Høyringsuttale

Vi, (grunneigar av eigedomen 1577/233-2 Jonas Aanestad Moltumyr, og forpaktar og drivar, Geit Naturlegvis, Stig Moltumyr) viser med dette til ovannemnde høyring.

Vi er begge knytte til eigedomen der det er planlagt riggområde, om lag 6,4 dekar innanfor vår eigedom, merka R2 i delområde 2 i detaljplan for miljø og landskap. Vi er knytte til området som grunneigar, forpaktar, drivar og brukarar av beite- og kulturlandskapet. Vi vil med dette oppdatere vårt innspel etter synfaring med Tussa Kraft AS.

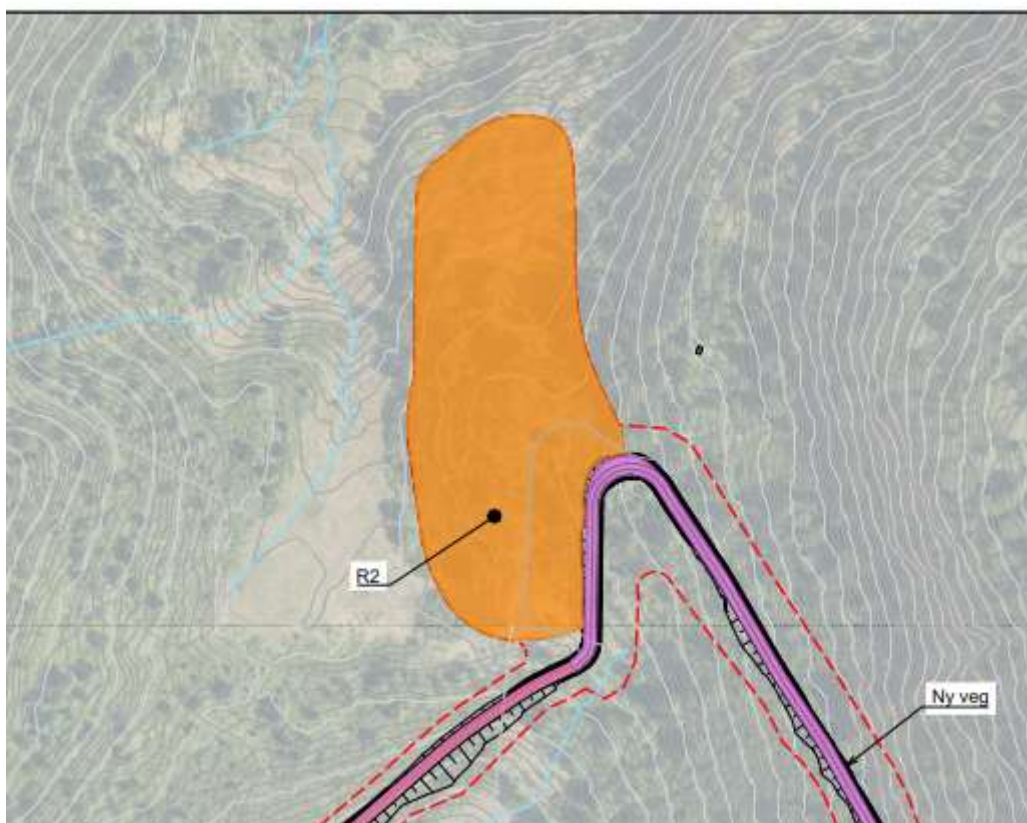
Dette er området som naturkartlegginga er gjennomført i. Det er stort sett synleg frå Bjørke og Skjåstadsida (sør). Vårt område er flatare og heller mot nord. Det er ikkje synleg frå Bjørke, men i frå fjordinnløpet, Viddal og Leira.
